女川原子力発電所第2号機 工事計画審査資料	
資料番号	02-補-E-11-0400-1_改3
提出年月日	2021年11月16日

補足 400-1 補助ボイラー（第1号機設備，第1,2号機共用）の
共用取り止めに関する補足説明資料

図 1-1 共用取り止めに伴う第2号機補助ボイラー設備の変更内容

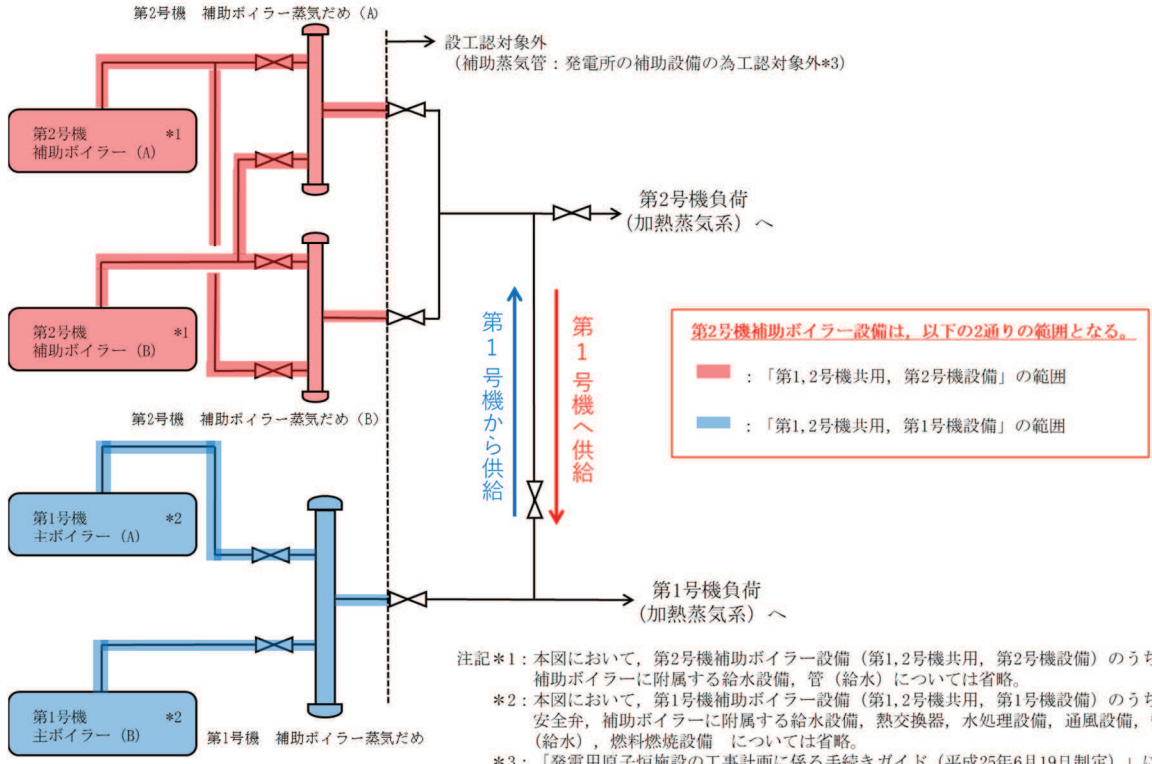
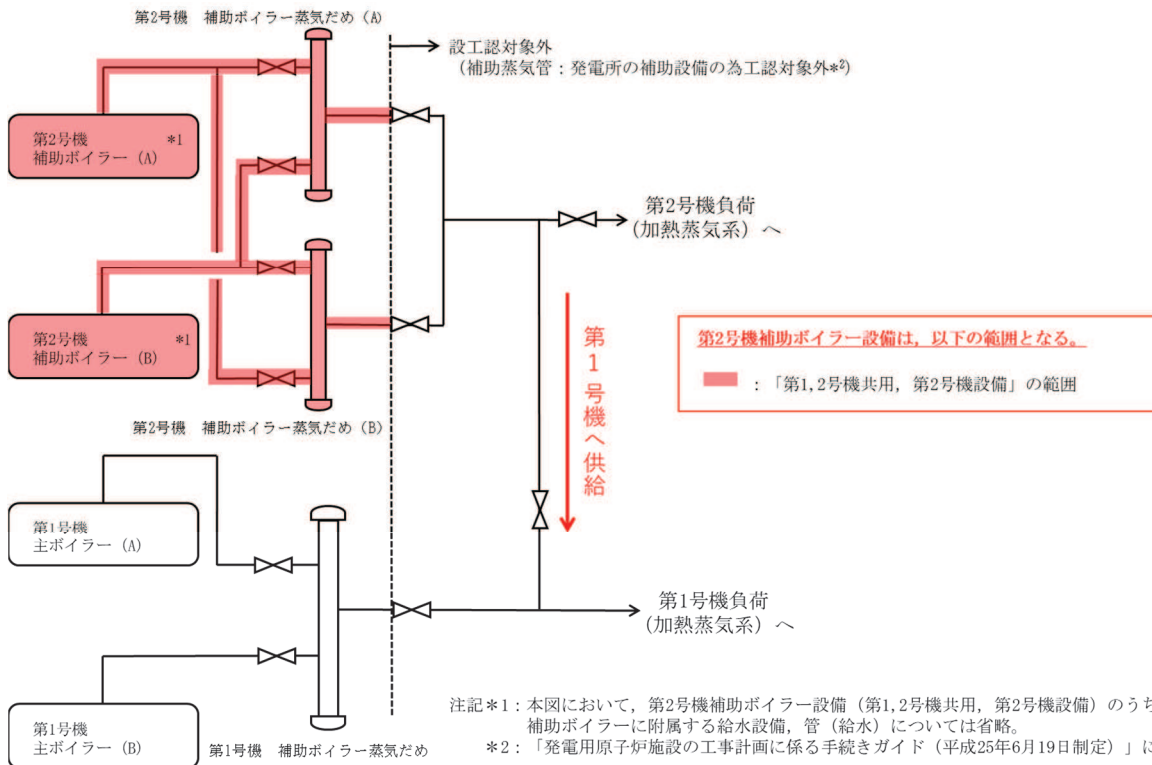
今回の変更は、第1号機補助ボイラーについて、第2号機への共用を取り止めるものである。なお、第2号機補助ボイラーについては、既工事計画どおり第1号機と共用する。（表1-1及び図1-1参照）

既工事計画	今回の変更
第2号機補助ボイラー	第2号機設備、第1,2号機共用	同左
第1号機補助ボイラー	第1号機設備、第1,2号機共用	－（共用取り止め）

図 4-1 第 2 号機補助ボイラー タービングランドシール関連概要図

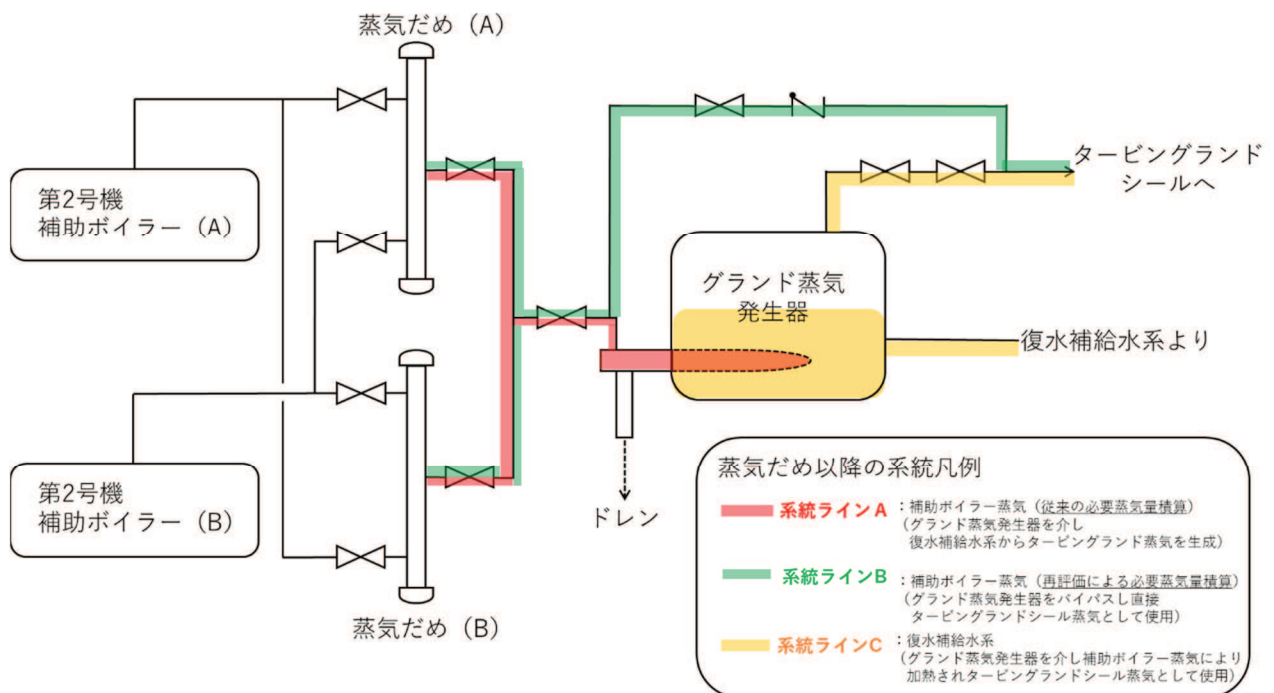
プラント起動初期（復水器真空上昇からグランド蒸気発生器の加熱蒸気がタービン補助蒸気系に切り替わるまで）に必要なタービングランドシール用蒸気の供給は，表 4-4 及び図 4-1 に示す 2 通りの方法が存在する。

従来評価においては，①による必要蒸気量 25,000kg/h を積算していたが，再評価にあたっては，以下の理由から②の運用による必要蒸気量 17,560kg/h を積算することとする。

運用方法①	運用方法②
方法	グランド蒸気発生器を介し，グランド蒸気発生器に供給された復水を補助ボイラー蒸気により加熱することで蒸気を生成 (図 4-1 における系統ライン A+C)	補助ボイラー蒸気を直接タービングランドシール用蒸気として使用 (図 4-1 における系統ライン B)
設備	有 (既設)	有 (既設)
操作手順	有	有 (手動で 2 弁開)
必要蒸気量 [kg/h]	25,000	17,560
設計	女川特有設計	国内プラント標準設計

- ・ 系統設計仕様書にて規定されている運用であること
- ・ 既設設備として存在し設備の改造等を行わず運用可能であること
- ・ 操作手順も整備されており，かつ容易であること
- ・ ②は国内プラント標準設計であり，他社においても実績が多数であること
